伊方発電所 原子炉施設保安規定変更認可申請について

「伊方発電所1号炉および2号炉廃止措置計画変更認可申請書の反映等」

令和4年6月
四国電力株式会社

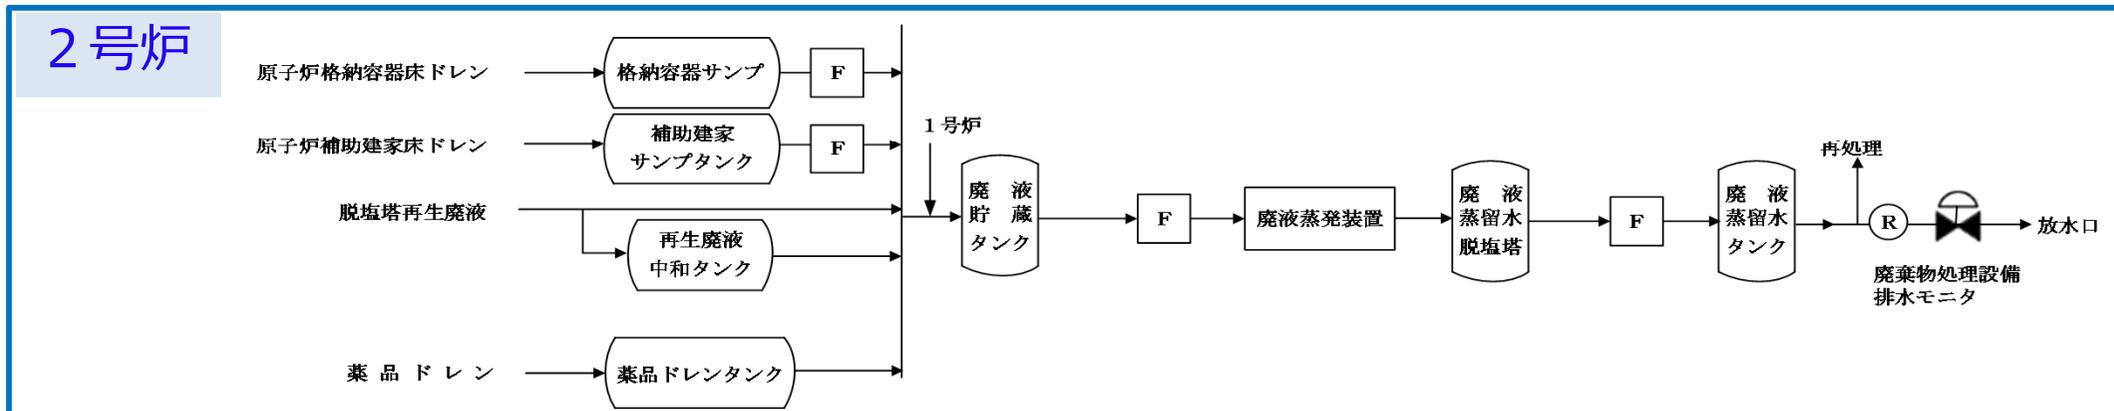
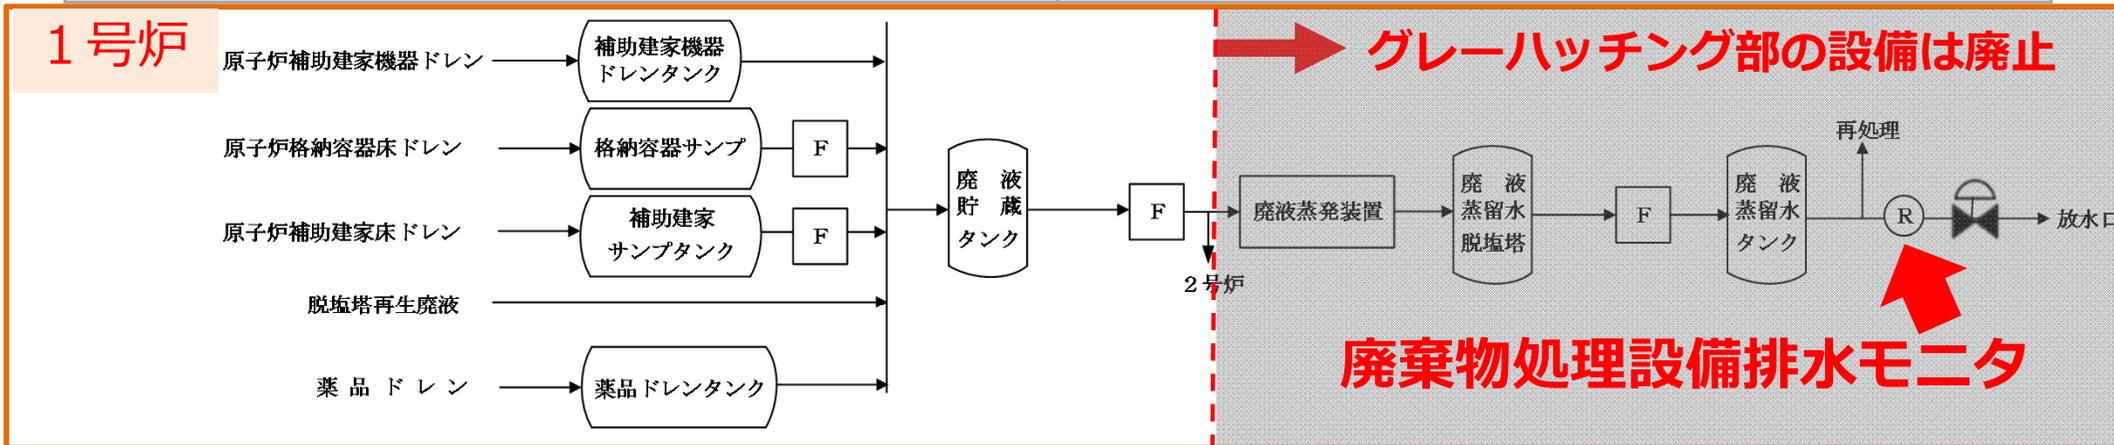
第300条（放射性液体廃棄物の管理）について

放出管理目標値および放出管理の基準値を廃止措置計画変更認可申請のとおり変更する。

(第1編第100条についても放出管理目標値は、「1号炉，2号炉および3号炉合算」であるため、変更する。)

変更前		変更後																											
<p>(放射性液体廃棄物の管理)</p> <p>第300条 当直長は、放射性液体廃棄物を放出する場合は、復水器冷却水放水口より放出するとともに、次の事項を管理する。</p> <p>(1) 放射性液体廃棄物の放出による復水器冷却水放水口排水中の放射性物質濃度の3ヶ月平均値が、法令に定める周辺監視区域外における水中の濃度限度を超えないこと</p> <p>(2) 復水器冷却水放水口排水中の放射性物質（トリチウムを除く。）の放出量が、表300-1に定める放出管理目標値を超えないように努めること</p> <p>2 当直長は、復水器冷却水放水口排水中のトリチウムの放出量が、表300-2に定める放出管理の基準値を超えないように努める。</p> <p>3 放射線・化学管理課長は、表300-3に定める項目について、同表に定める頻度で測定し、その結果を当直長に通知する。</p>		<p>(放射性液体廃棄物の管理)</p> <p>第300条 当直長は、放射性液体廃棄物を放出する場合は、復水器冷却水放水口より放出するとともに、次の事項を管理する。</p> <p>(1) 放射性液体廃棄物の放出による復水器冷却水放水口排水中の放射性物質濃度の3ヶ月平均値が、法令に定める周辺監視区域外における水中の濃度限度を超えないこと</p> <p>(2) 復水器冷却水放水口排水中の放射性物質（トリチウムを除く。）の放出量が、表300-1に定める放出管理目標値を超えないように努めること</p> <p>2 当直長は、復水器冷却水放水口排水中のトリチウムの放出量が、表300-2に定める放出管理の基準値を超えないように努める。</p> <p>3 放射線・化学管理課長は、表300-3に定める項目について、同表に定める頻度で測定し、その結果を当直長に通知する。</p>																											
<p>表300-1</p> <table border="1"> <thead> <tr> <th>項目</th> <th>放出管理目標値（1号炉，2号炉および3号炉合算）</th> </tr> </thead> <tbody> <tr> <td>放射性液体廃棄物 （トリチウムを除く。）</td> <td>3.8×10^{10} Bq/年</td> </tr> </tbody> </table>		項目	放出管理目標値（1号炉，2号炉および3号炉合算）	放射性液体廃棄物 （トリチウムを除く。）	3.8×10^{10} Bq/年	<p>表300-1</p> <table border="1"> <thead> <tr> <th>項目</th> <th>放出管理目標値（1号炉，2号炉および3号炉合算）</th> </tr> </thead> <tbody> <tr> <td>放射性液体廃棄物 （トリチウムを除く。）</td> <td>3.7×10^{10} Bq/年</td> </tr> </tbody> </table>		項目	放出管理目標値（1号炉，2号炉および3号炉合算）	放射性液体廃棄物 （トリチウムを除く。）	3.7×10^{10} Bq/年

項目	放出管理目標値（1号炉，2号炉および3号炉合算）																												
放射性液体廃棄物 （トリチウムを除く。）	3.8×10^{10} Bq/年																												
項目	放出管理目標値（1号炉，2号炉および3号炉合算）																												
放射性液体廃棄物 （トリチウムを除く。）	3.7×10^{10} Bq/年																												
<p>表300-2</p> <table border="1"> <thead> <tr> <th>項目</th> <th>放出管理の基準値（1号炉，2号炉および3号炉合算）</th> </tr> </thead> <tbody> <tr> <td>トリチウム</td> <td>5.7×10^{13} Bq/年</td> </tr> </tbody> </table>		項目	放出管理の基準値（1号炉，2号炉および3号炉合算）	トリチウム	5.7×10^{13} Bq/年	<p>表300-2</p> <table border="1"> <thead> <tr> <th>項目</th> <th>放出管理の基準値（1号炉，2号炉および3号炉合算）</th> </tr> </thead> <tbody> <tr> <td>トリチウム</td> <td>5.6×10^{13} Bq/年</td> </tr> </tbody> </table>		項目	放出管理の基準値（1号炉，2号炉および3号炉合算）	トリチウム	5.6×10^{13} Bq/年																		
項目	放出管理の基準値（1号炉，2号炉および3号炉合算）																												
トリチウム	5.7×10^{13} Bq/年																												
項目	放出管理の基準値（1号炉，2号炉および3号炉合算）																												
トリチウム	5.6×10^{13} Bq/年

第299条（放射性固体廃棄物の管理）について

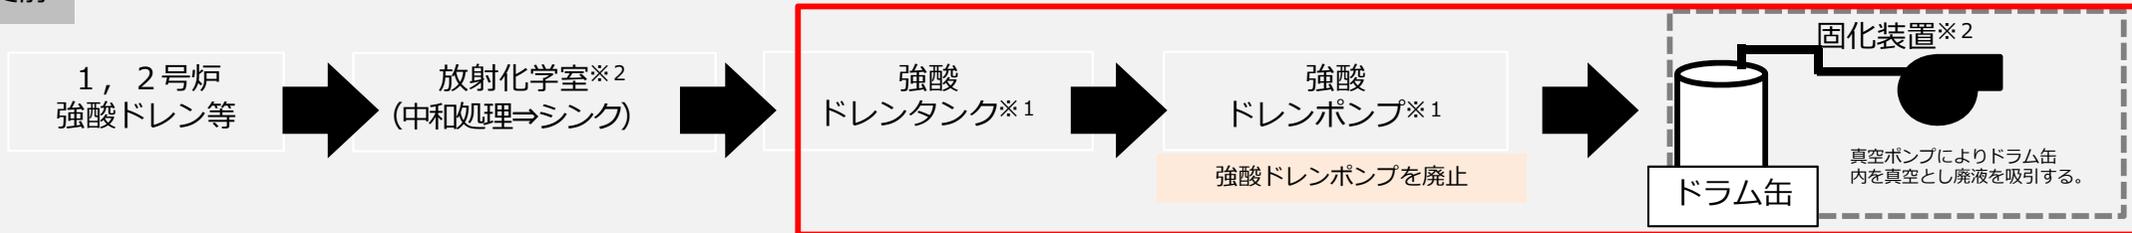
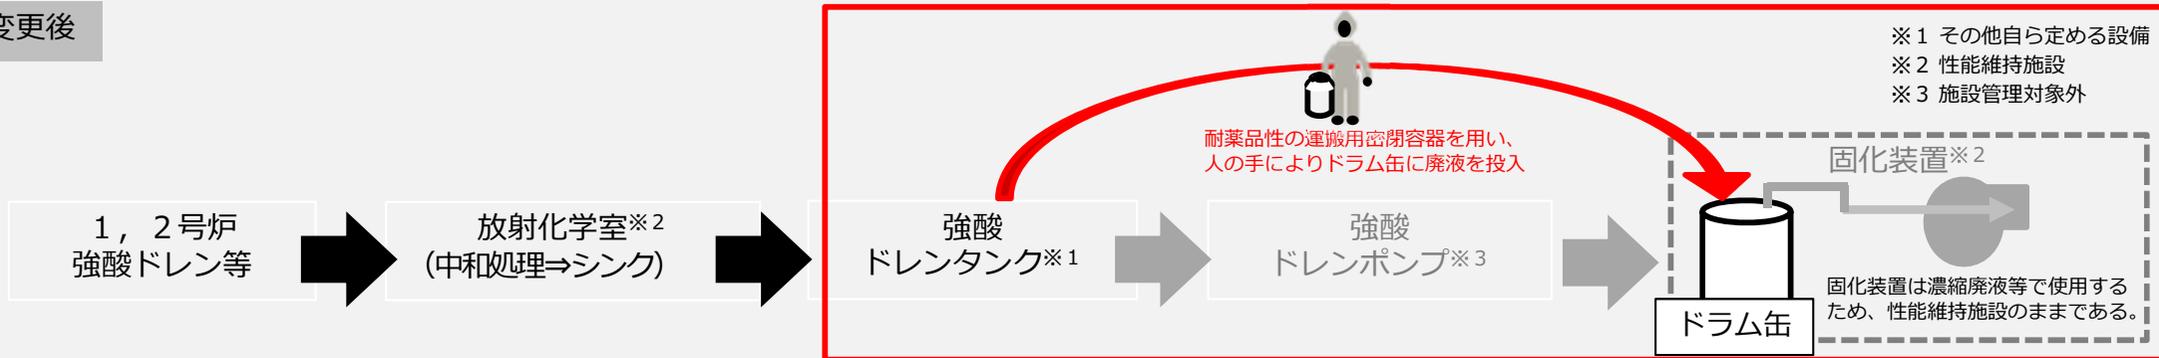
廃止措置計画の変更に伴い、強酸ドレンポンプを廃止するため、人の手を介して直接ドラム缶に廃液を投入する運用に変更する。

- 強酸ドレンは放射化学室の容器からシンクへドレンする際に中和処理している。また、強酸ドレンタンクからの抜き取り時や運搬時には耐薬品性の運搬用密閉容器を用いて漏えい防止を図るとともに、フェイスシールド等を着用し汚染防止策を講じることから、安全性は確保できる。
- 強酸ドレンタンク点検時等において、当該タンク内の底部の残水については、当該タンクのドレン弁から耐薬品性の運搬用密閉容器へ受け、人の手により運搬、直接ドラム缶に廃液を投入し、固型化した実績があり、安全性に問題ないことを確認している。

変更前	変更後
第299条 (中略) (2) 強酸ドレン等は、放射線・化学管理課長が 固化装置 でドラム缶に固型化し、廃棄物庫に保管する。	第299条 (中略) (2) 強酸ドレン等は、放射線・化学管理課長が 人力 にてドラム缶に固型化し、廃棄物庫に保管する。

第2編 表330-1, 2, 3 保安教育実施方針抜粋

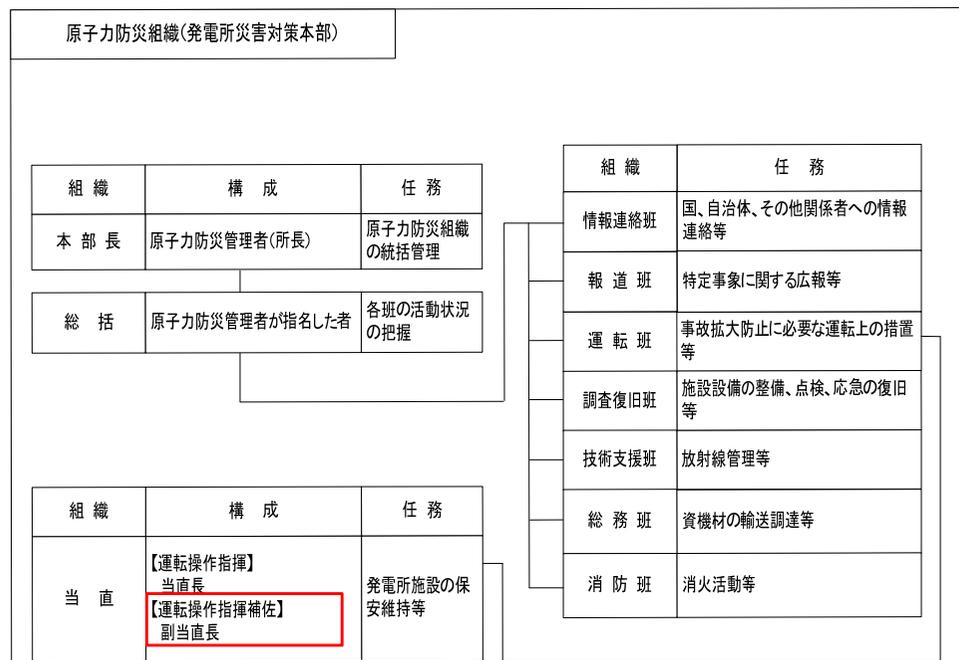
廃止措置計画の進捗に伴い設備の管理、運用状況に合わせ運転員の区分に関わらず配員できるように、保安規定において、1, 2号の当直長を除いた運転員を統一した区分に変更する。これに合わせ第1編および第2編において、教育対象者の明確化を実施する。(運転員の区分変更による影響は補足説明資料①のとおり)

運転員 (1号炉, 2号炉および3号炉)		
変更前	当直長 副当直長	主任 班長	運転員	放射性廃棄物処理設備 の業務に関わる者
↓				
		運転員 (1号炉, 2号炉および3号炉)		
変更後	1, 2号炉の当直長 3号炉の当直長 3号炉の副当直長	1, 2号炉の運転員 3号炉の主任 3号炉の班長 3号炉の運転員		放射性廃棄物処理設備 の業務に関わる者

運転員 (1号炉, 2号炉および3号炉)		
変更前	当直長 副当直長	主任 班長	運転員	放射性廃棄物処理設備 の業務に関わる者
↓				
		運転員 (1号炉, 2号炉および3号炉)		
変更後	3号炉の当直長 1, 2号炉の当直長 3号炉の副当直長	3号炉の主任 3号炉の班長	3号炉の運転員 1, 2号炉の運転員	放射性廃棄物処理設備 の業務に関わる者

保安規定第2編第320条(図320)

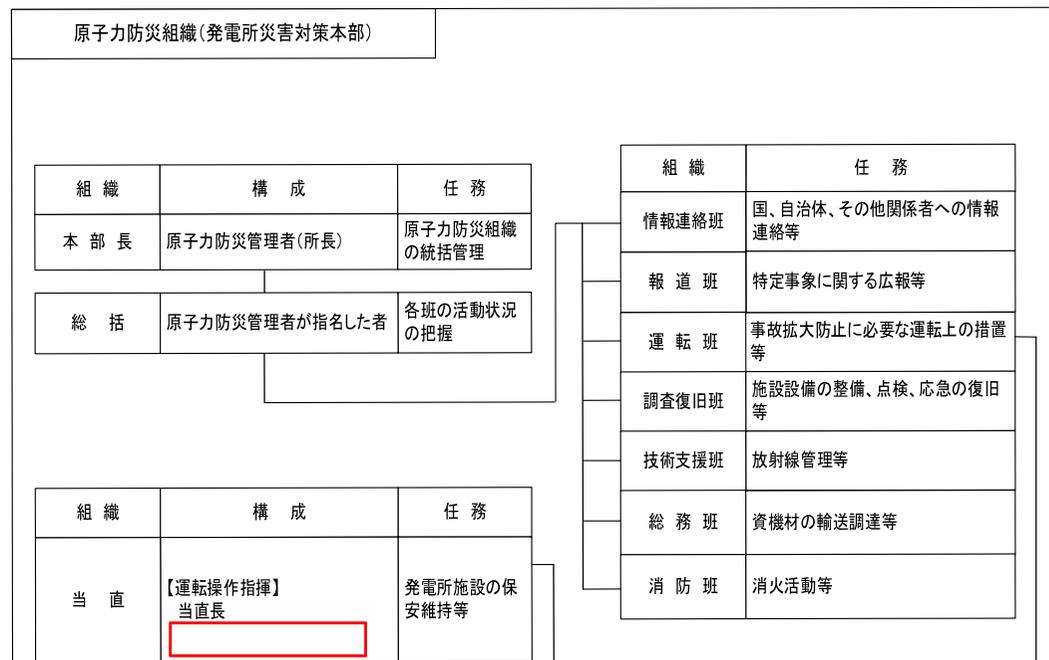
保安規定第2編第320条(図320)の原子力防災組織における当直構成について、副当直長は、保安規定第320条の原子力防災組織のうち、当直構成において「運転操作指揮補佐」として記載しており、その職務は社内規定に、当直長を補佐するものとして規定している。(当直長を補佐する副当直長の業務については、補足説明資料②のとおり)

当直長の補佐の業務は、廃止措置計画の進捗により減少しており、当直長の管理のもと事故発生時等の運転操作は対応できることから、運転操作指揮補佐の役割を不要とする。(1, 2号炉の運転員の当直構成については、補足説明資料③のとおり)

補足説明資料③ 1, 2号炉の運転員の当直構成について (第212条)

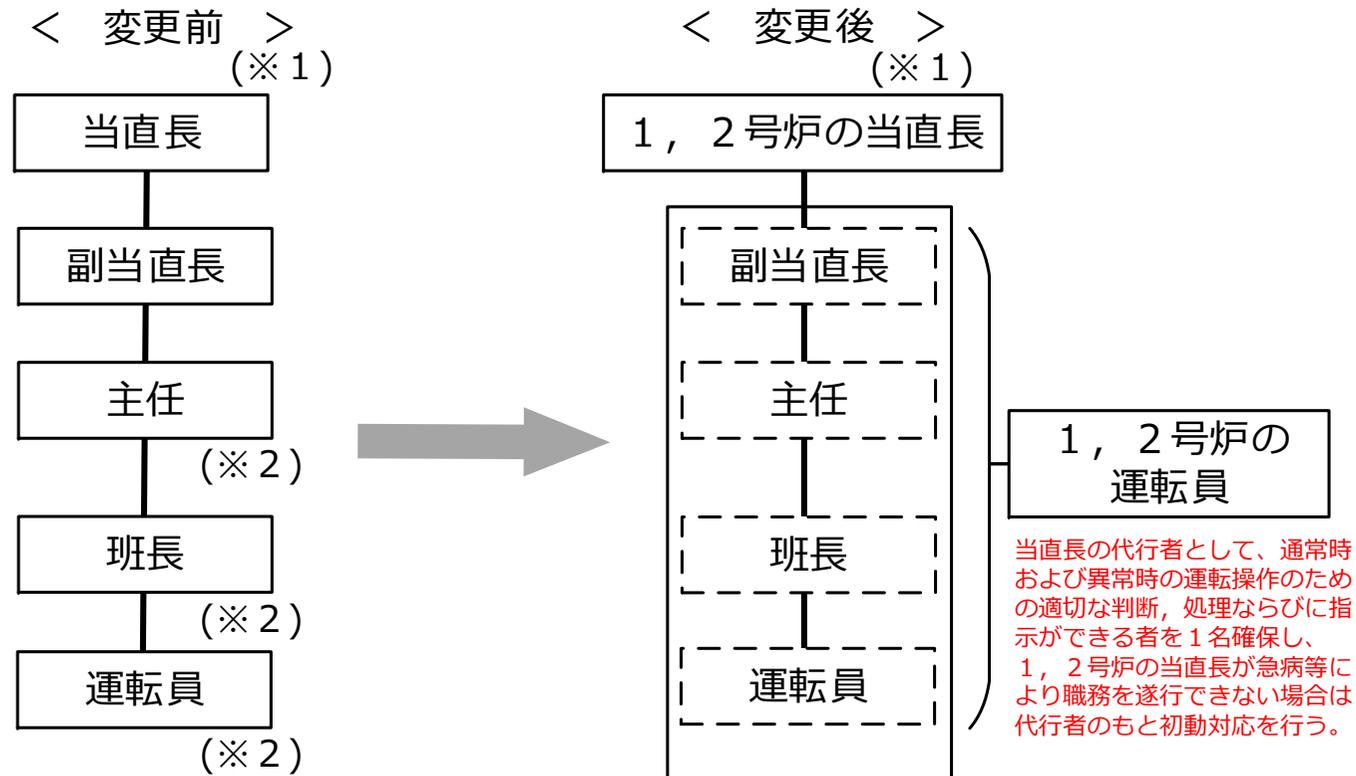
設備の管理、運用状況に合わせ1, 2号炉の運転員を配員できるように、1, 2号炉の当直長が急病等により職務を遂行できない場合に備え、

- ✓ 同直に所属する「1, 2号炉の運転員」から、あらかじめ代行者を定めておく。
- ✓ 当該事案発生時は、速やかに休直中の当直長より、「1, 2号炉の当直長」の補充を行う。

(※1) 保安規定第212条(運転員の確保)は、当直長を含む、3名以上を確保することとしている。

(※2) 主任、班長、運転員合計で2名以上確保することとしている。
